SOUHRN PODNĚTŮ Z KOMENTOVANÁ PROCHÁZKY SPORTOVNÍM ÚDOLÍM KRČ

Seznámit veřejnost s [vizí rozvoje údolí](#) Kunratického potoka v úseku od budoucí stanice metra Nádraží Krč do ulice Za Mlýnem. Získat zpětnou vazbu veřejnosti v rámci diskuse s autory vize a klíčovými hráči v území.

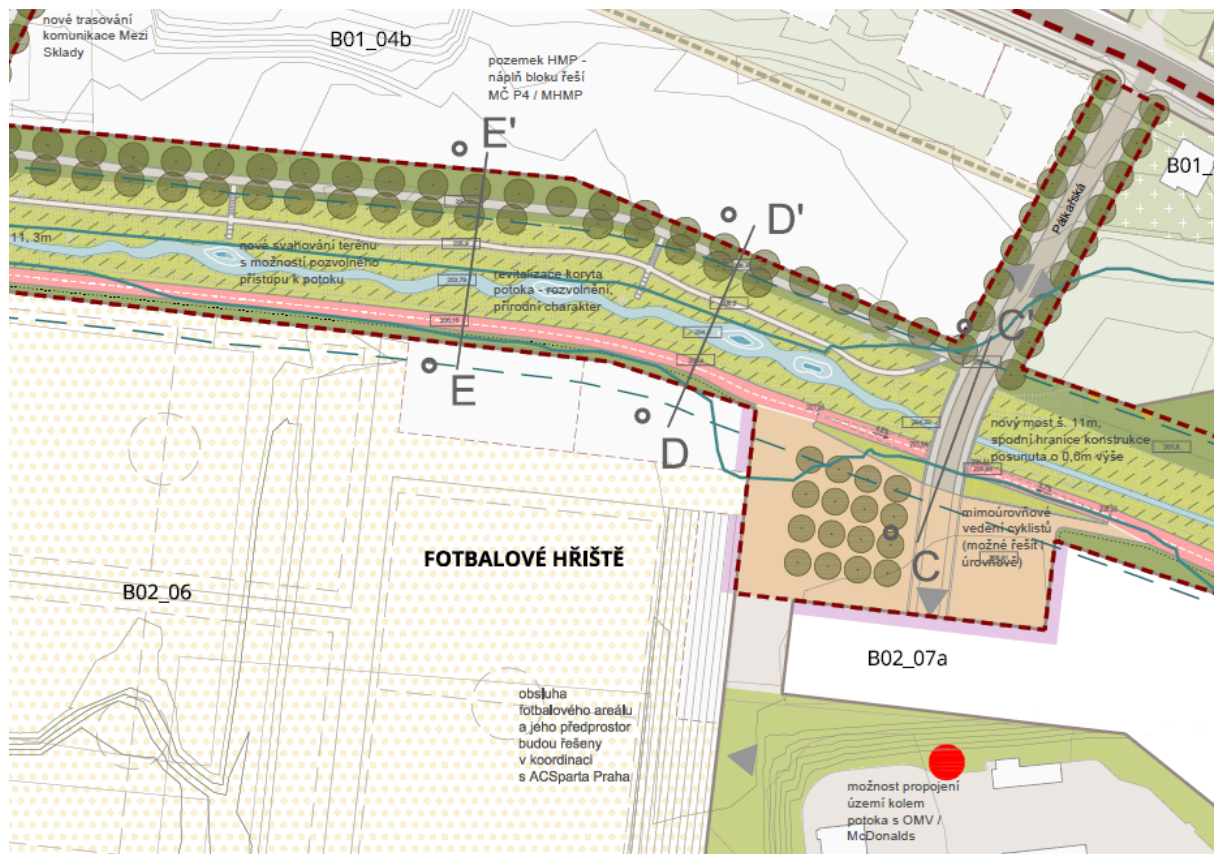
Jak bude řešen prostor, kde se lze přes most dostat z ulice Branická na levý břeh potoka?

Jde o část Sportovního údolí v nejbližší návaznosti metra. Z tohoto důvodu sem směřuje nejvíce aktivit a předpokládá se největší frekvenci osob. Cílem je vznik "sportovního náměstí" jako ohniska údolí. V rámci studie umístíme: tréninkový fotbalový areál (tři tréninková hřiště, z toho jedno zápasové + zázemí), Diving centrum (bazén pro potápění hloubky 10m), Případně sportovní plochy na pozemcích HMP.

Nepočítá se s možností příjezdu motorovou dopravou z Jižní spojky. Automobilová doprava je ukončena na náměstí, stávající silnice podél potoka zaniká přístup na baseball je novým mostem u ulice Mezi sklady.

V rámci studie se předpokládá posunutí stávajícího mostu a narovnění příjezdové cesty. Cyklostezka bude vedena k potoku tak, aby umožnila mimoúrovňové křížení. Náměstí slouží jako rozptylová plocha.

Koryto potoka bude rozvolněno mezi ulicemi Pálkařská a Mezi sklady tak, aby byl možný přístup k břehům a byl umožněn pohyb živočichů.

3 Rozliv u fotbalu

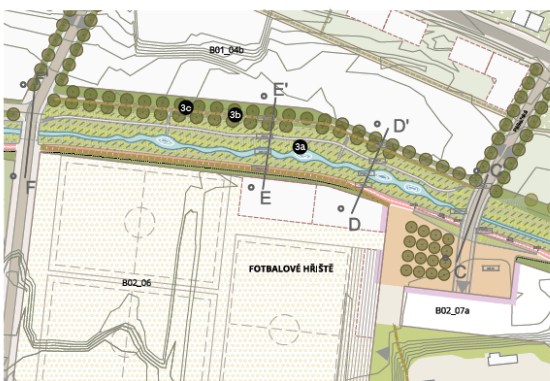
Jaká je předpokládaná kapacita fotbalového stadionu? Jak bude řešena jeho dopravní obsluha, aby nedošlo k lokálnímu "kolapsu"?

Na severním břehu Kunratického potoka u fotbalových hřišť jsou navrženy terénní úpravy, které zmiňují svah běhu a umožňují pozvolnější přístup k potoku. Dochází k rozvolnění toku a proměně v přírodnější charakter. Středem svahu prochází pásina o šířce 1,5m, ze které je možné sestoupit až k hladině potoka. Na horní úrovni je navržena cesta pro pěši o šířce 2,5m lemovaná dvouřadým stromořadím. Obě pásy jsou propojeny schodišti vedoucími až k potoku. Úpravy umožňují vytvořit rekreační část s pohodlným přístupem k potoku v pásmu cca 25-30m severně od osy potoka.

Po jižním břehu je vedena společná stezka pro cyklisty a pěši o šířce 4m.

- 3a V tomto úseku se doporučuje zpracovat detailní studii revitalizace Kunratického potoka.
- 3b V rámci studie jsou navrženy pouze urbanistické principy. Nejedná se o krajinný návrh. Pro další projektové fáze se doporučuje zpracovat krajinnýsko-architektonickou studii daného místa.
- 3c Pro navržané stromořadí se doporučuje výsadba dubu letního (*Quercus robur*).

Řez H - H'

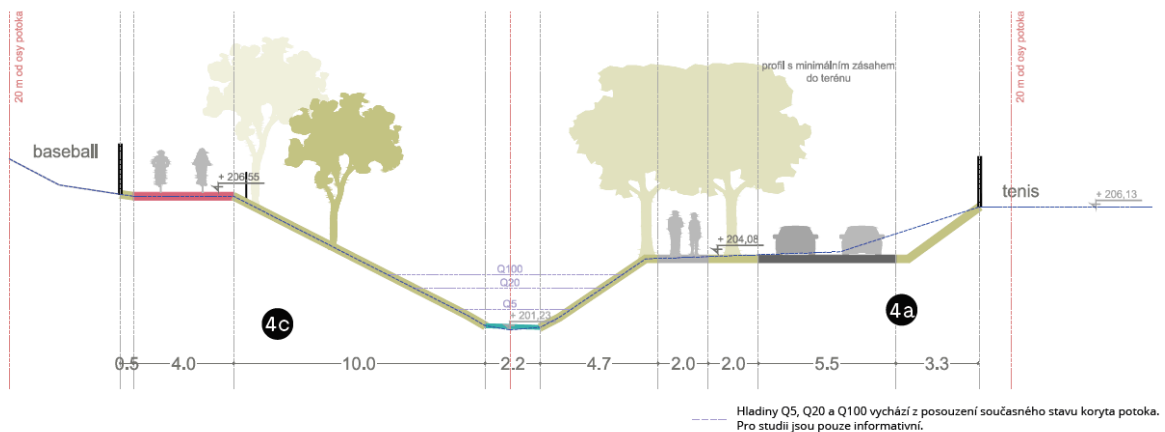
Jak bude revitalizována nástupní plocha a parkoviště před TK Konstruktiva?

Nyní zanedbané, špatně osvětlené, rodiče se sem bojí pouštět samotné i starší děti, vozí je autem.

Součástí studie je také silnice před areálem Konstruktiva. Jedná se o jedinou silnici podél potoka, která zůstane zachována. Předpokládá se mírný posun silnice od hrany potoka tak, aby bylo možné umístit chodník pro pěší. Předpokládá se následné předání silnice TSK, spolu s jejím veřejným osvětlením atp.
